第4章 施工計画、仮設計画の検討に係る課題

外部技術者からの助言及び対応方針一覧
(栃木南部地区：船玉揚水機場改修 第1回設計業務打合せ)

4.1. 設計・施工計画及び仮設計画に係る留意点

施工要領図 S-1.200
(1期工事・ステップ1, 2)

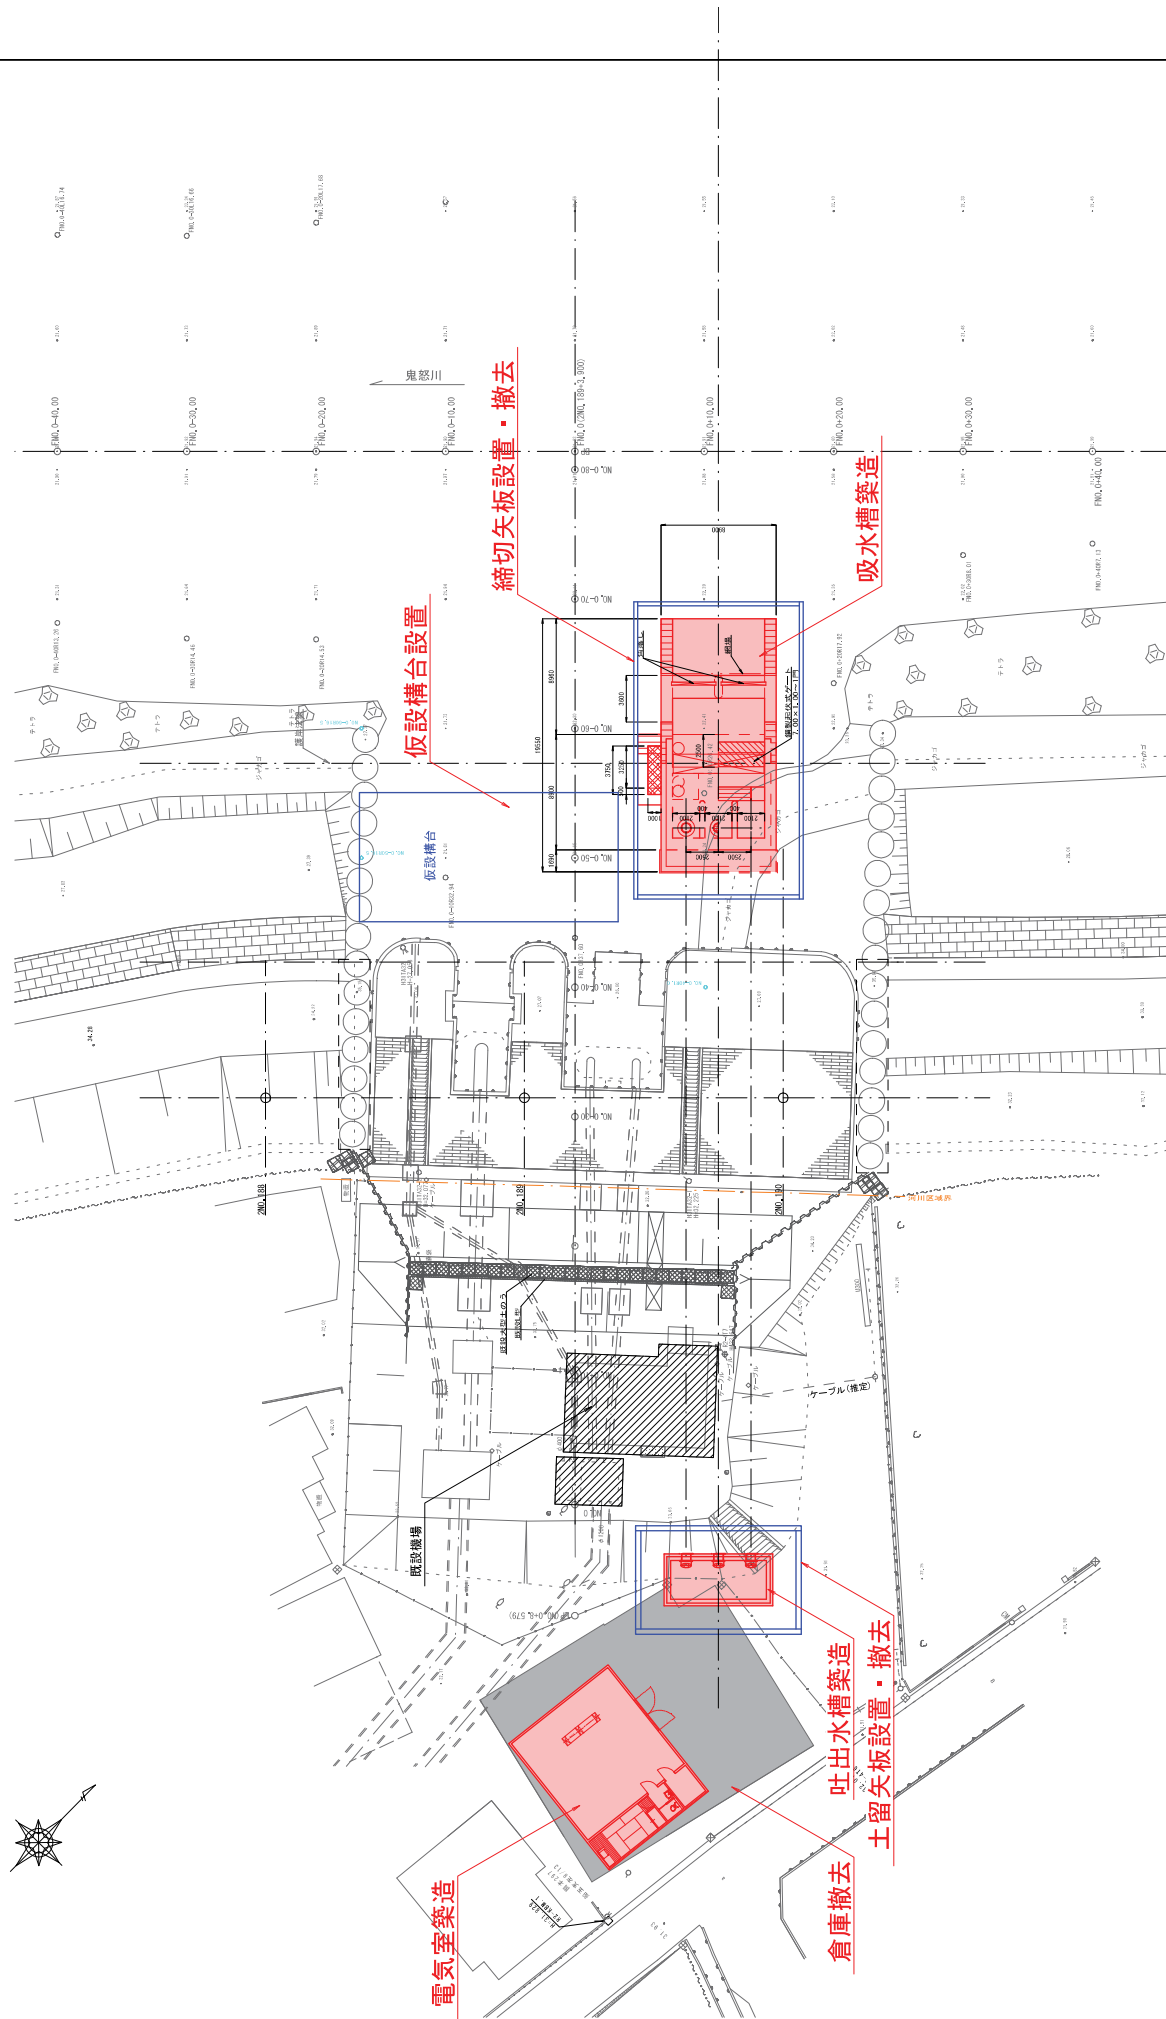
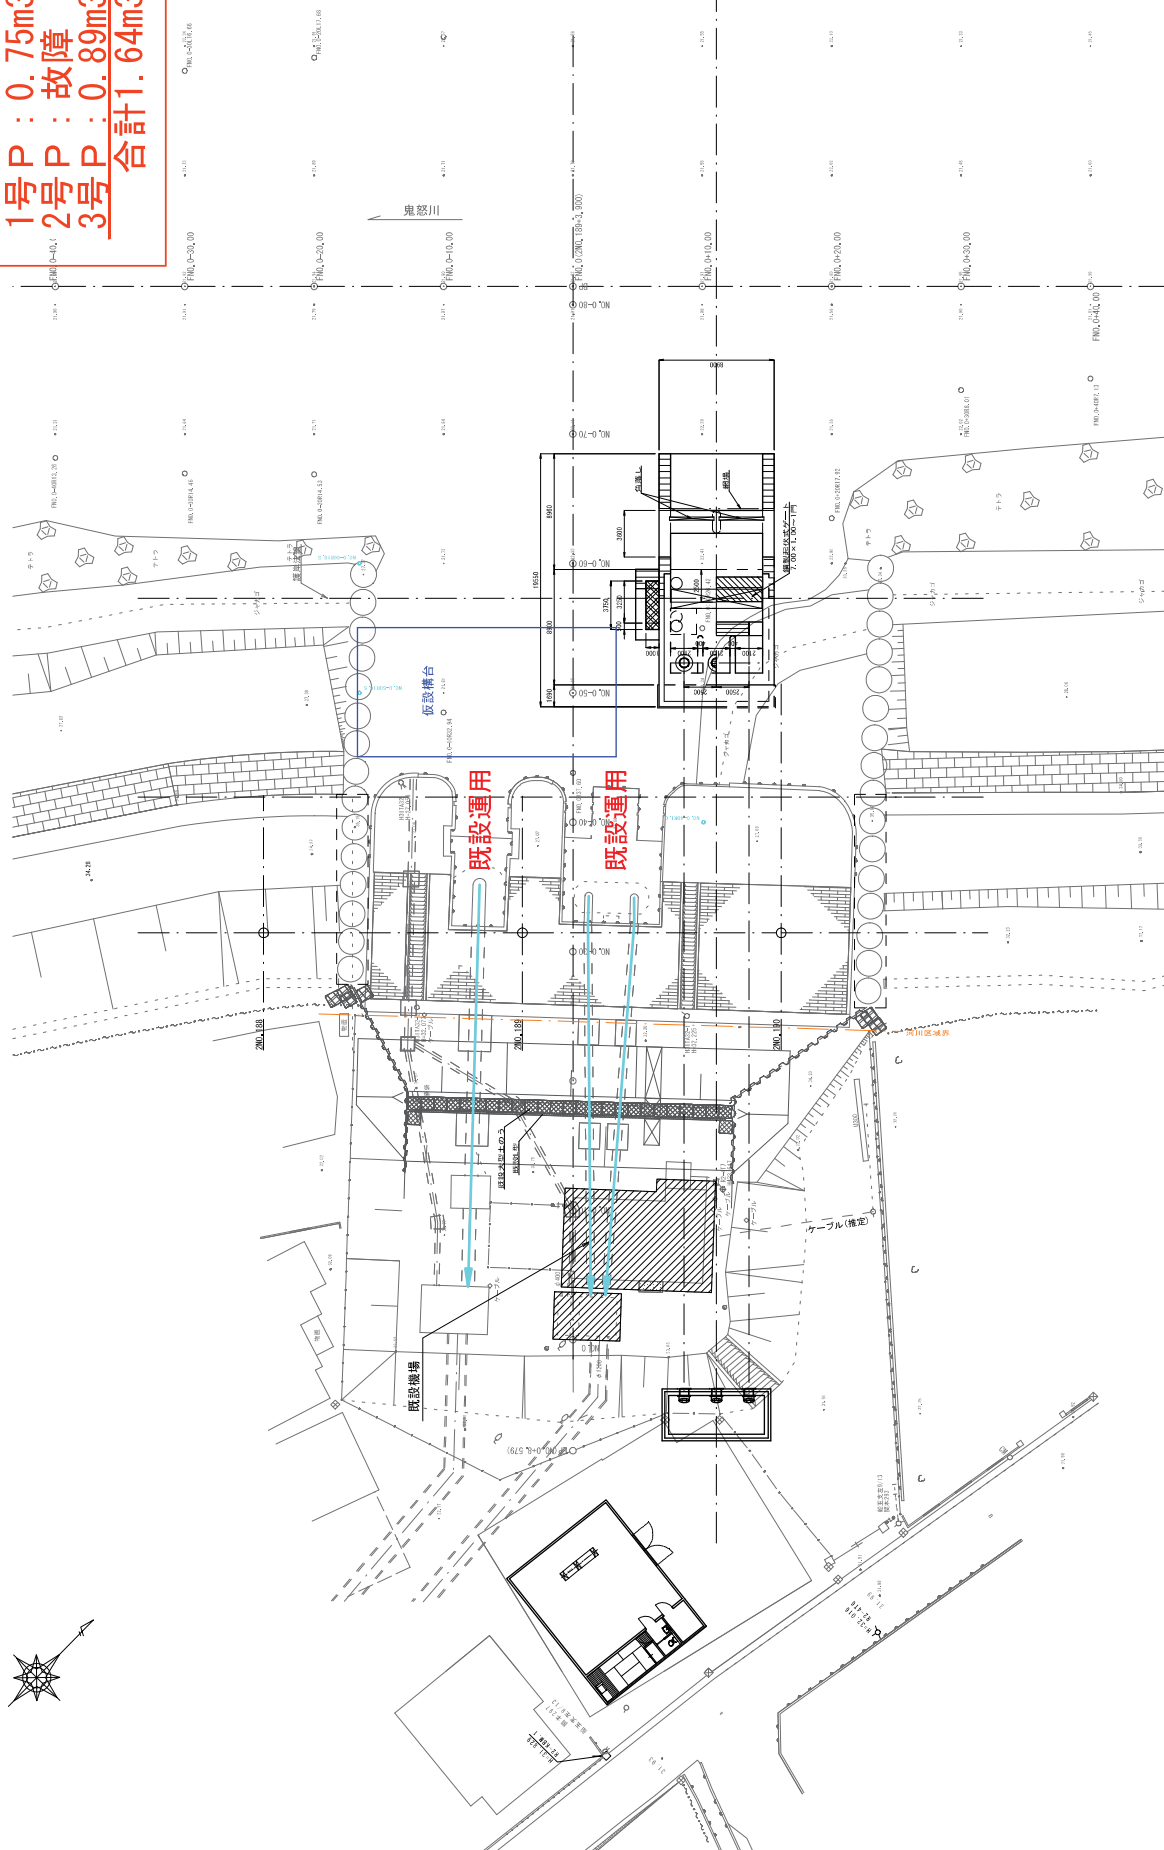
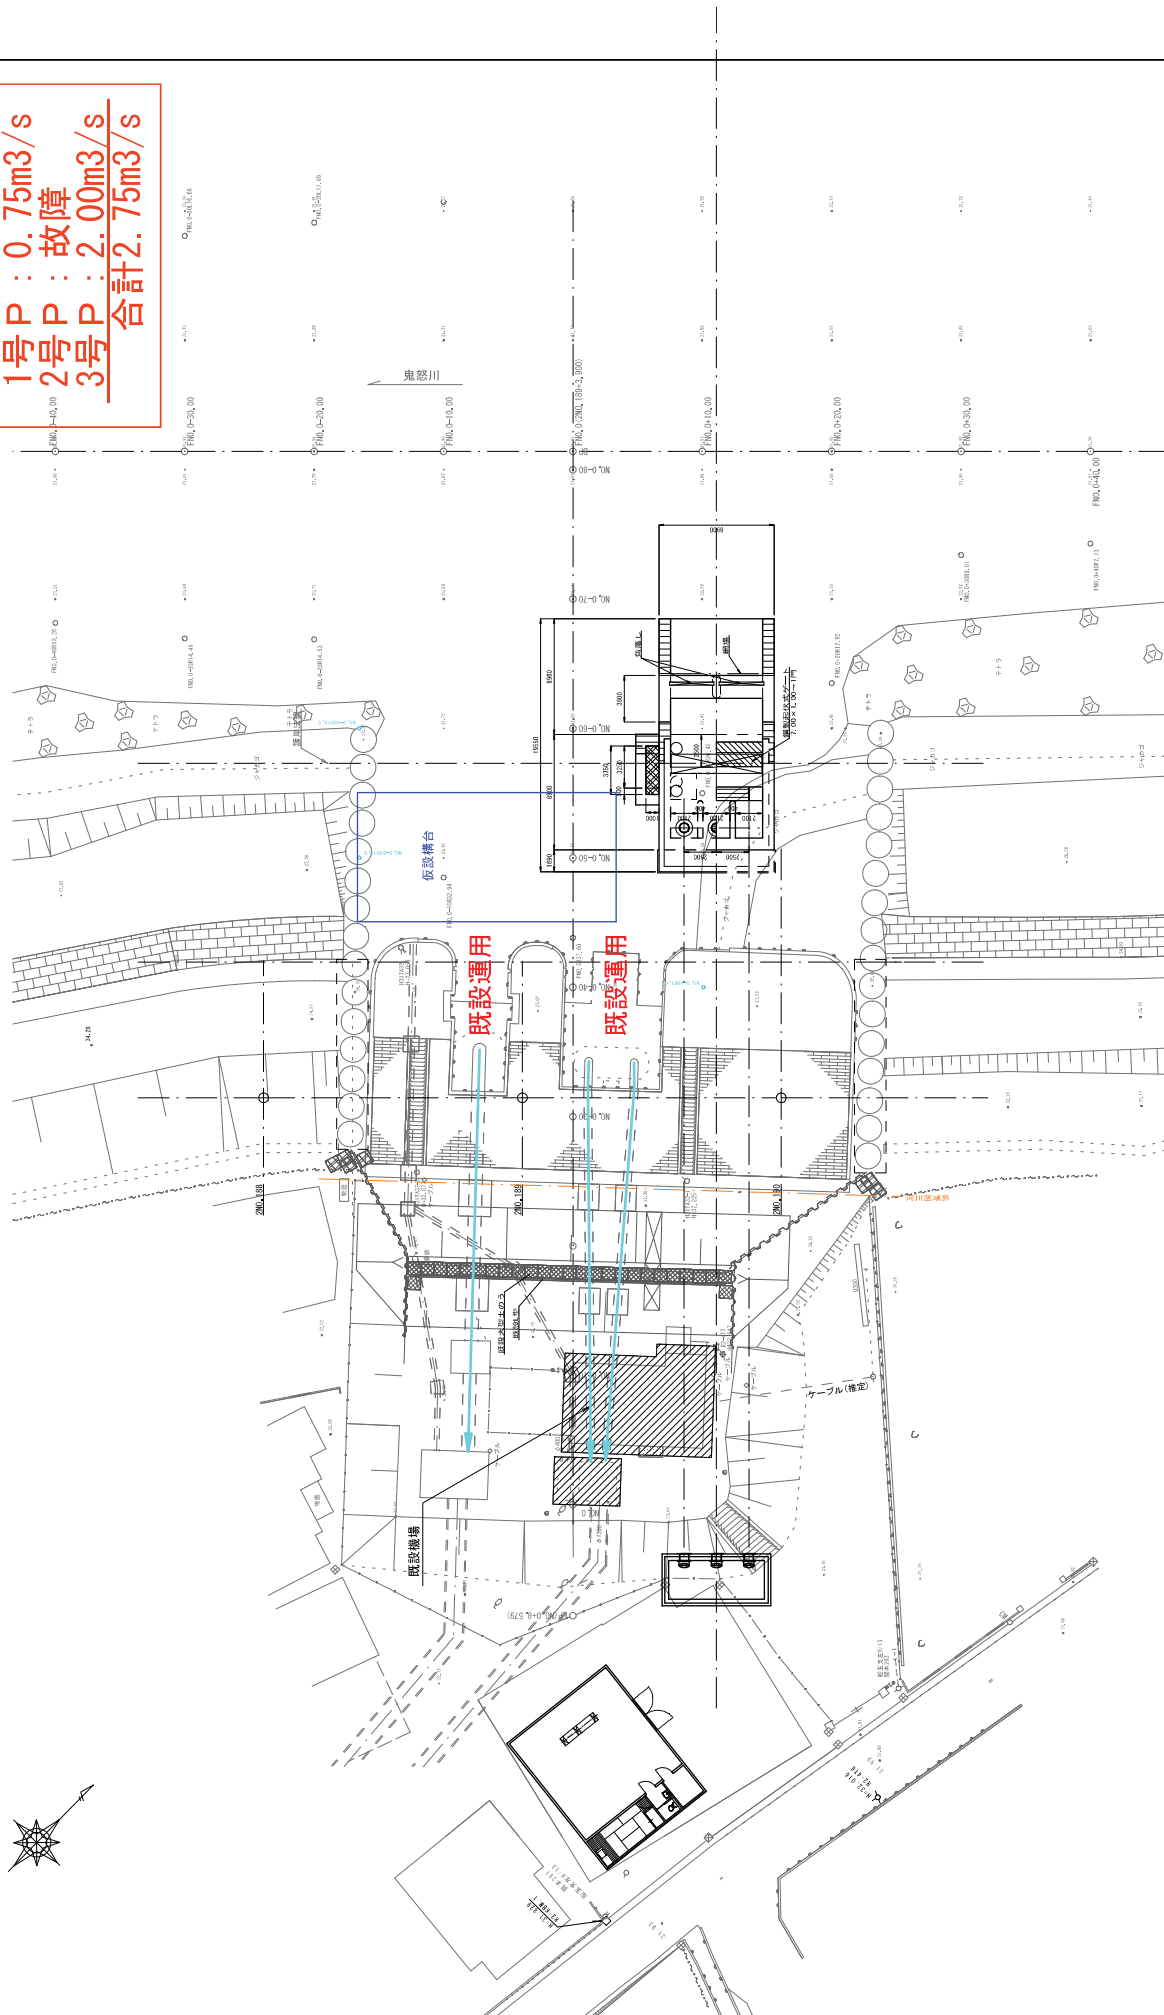
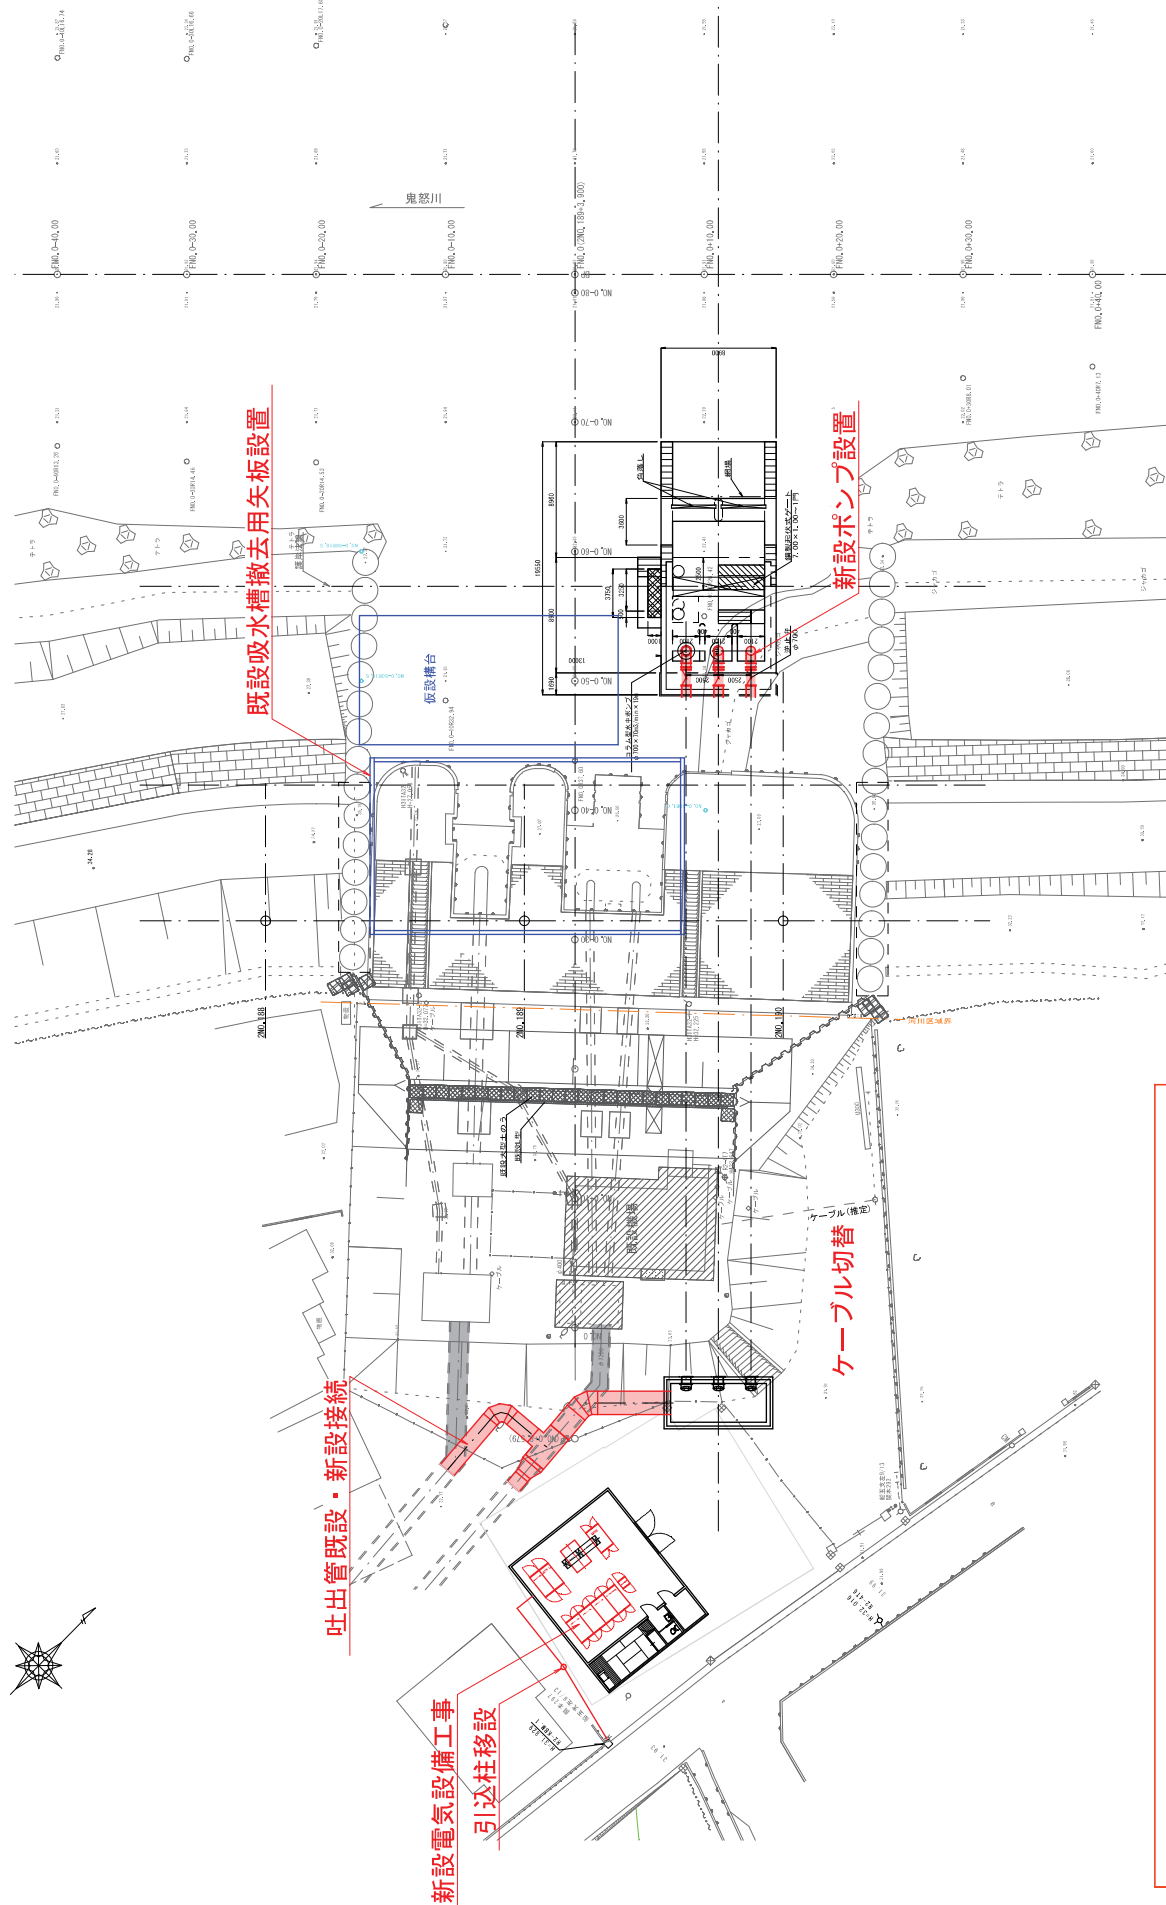
施工計画	9	ステップ図の作成 ・工事の進捗に併せた仮設計画を明記したステップ図を作成する事。それぞれのステップにおける問題点と解決策を列記して置くこと。	【資料⑨】 ・バーチャートによる工程表に併せ、施工ステップ図を作成し、ステップに応じた施工計画等を記載した。

※引込柱を新設建屋側に切り替える。
※新設ポンプ、新設電気盤を2期工事で据付するために製作する必要がある。

※既設吸水槽撤去、既設ポンプ撤去に時間を要すると思われる。
※仮配管の暫定堤防部分は、鋼矢板を切断しコンクリートで保護することを考えている。

※既設建屋、既設吐出水槽は、かんがい期に行う。
